改善箇所説明図

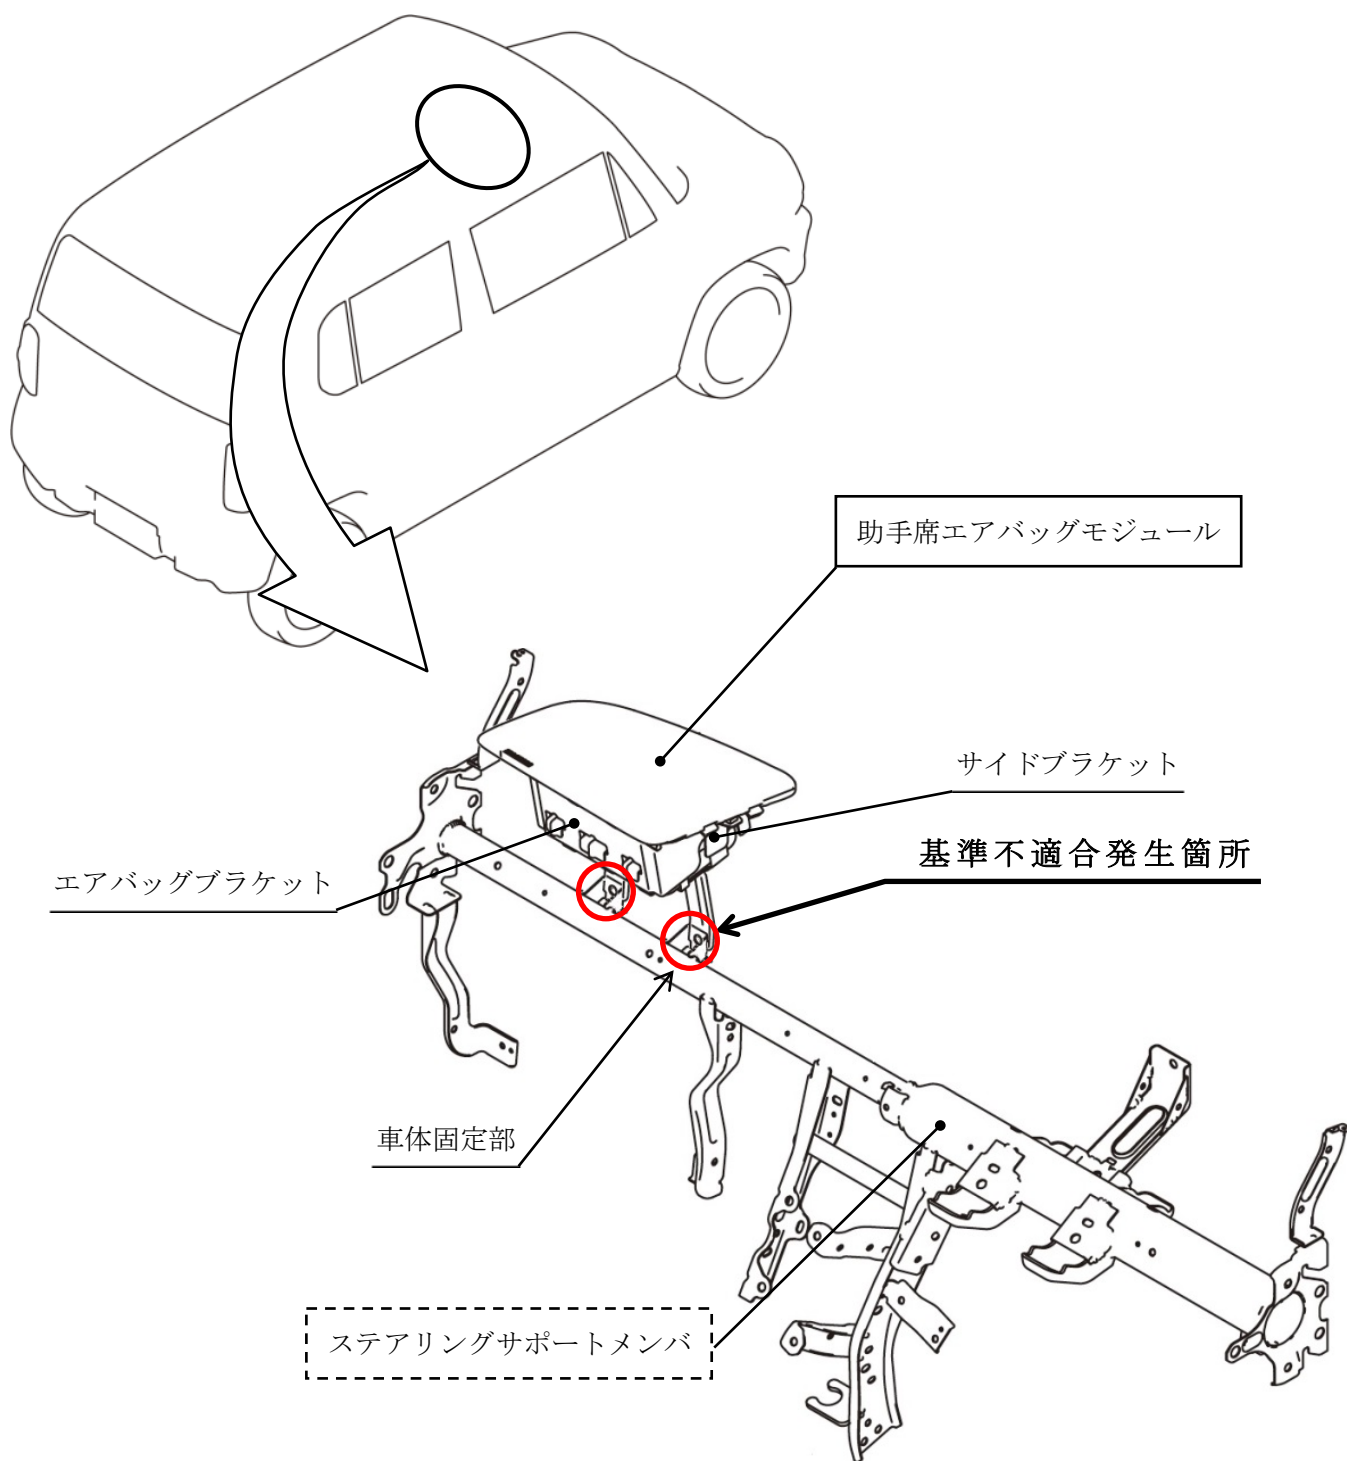
助手席用エアバッグブラケットの溶接が不適切なため、当該溶接部が剥れるものがある。そのまま使用を続けるとエアバッグブラケットの車体固定部に過大な力が加わり、最悪の場合、車体固定部が破損し、衝突時にエアバッグが正常に展開しないおそれがある。

全車両、エアバッグブラケットの製造番号を確認し、該当するものは助手席エアバッグモジュールを良品に交換する。また、エアバッグブラケットのサイドブラケットが剥離しているものについては、ステアリングサポートメンバを新品に交換する。

識別：ID プレートに青色のシールを貼付する。
